TECHNISCHE MITTEILUNG NR. MSB40-009 SERVICE BULLETIN NO. MSB40-009

ATA Code: 24-30
DC Generator

ARBEITSANWEISUNG NR. WI-MSB40-009
ÄNDERUNG DER ANBINDUNG DER MASSE AM GENERATOR
WORK INSTRUCTION NO. WI-MSB40-009
DESIGN CHANGE OF THE GROUND CONNECTION TO THE GENERATOR

Ansicht F

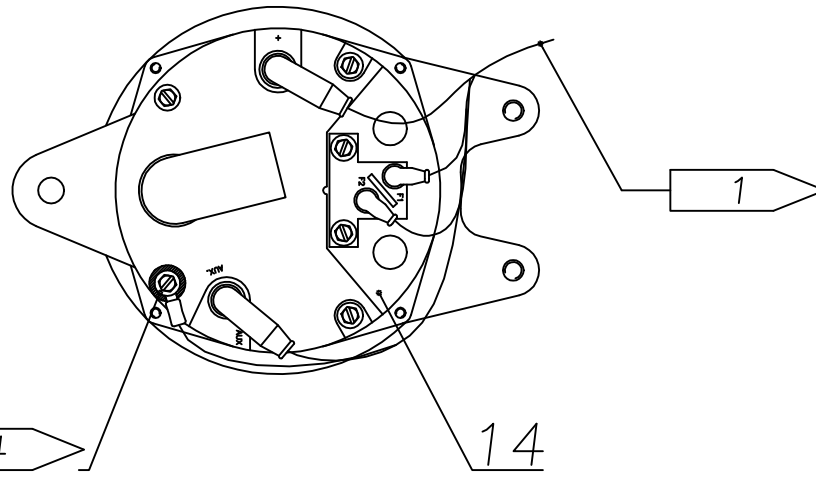
| <p>8. Massekabel an neuer Position 4 (Zeichnung Nr. D41-7156-20-00a) anbringen.</p> <p>9. Schraube auf Festsitz überprüfen und Schraubensicherungslack anbringen.</p> <p>10. Batterie wieder anklemmen.</p> <p>11. Festen Sitz aller Teile sicherstellen.</p> <p>12. Fremdkörperkontrolle durchführen.</p> <p>13. Cowling oben und unten wieder montieren.</p> | <p>8. Install the ground connection in pos. 4 (dwg no. D41-7156-20-00a)</p> <p>9. Check a tight fit of the screw and apply safetying lacquer.</p> <p>10. Connect the battery.</p> <p>11. Ensure a tight fit of all parts.</p> <p>12. Check for foreign objects.</p> <p>13. Install upper and lower cowling.</p> |

4 Vor dem Verschrauben Lack um die Kontaktfläche entfernen.

Schraube mit Bondinglack schützen.
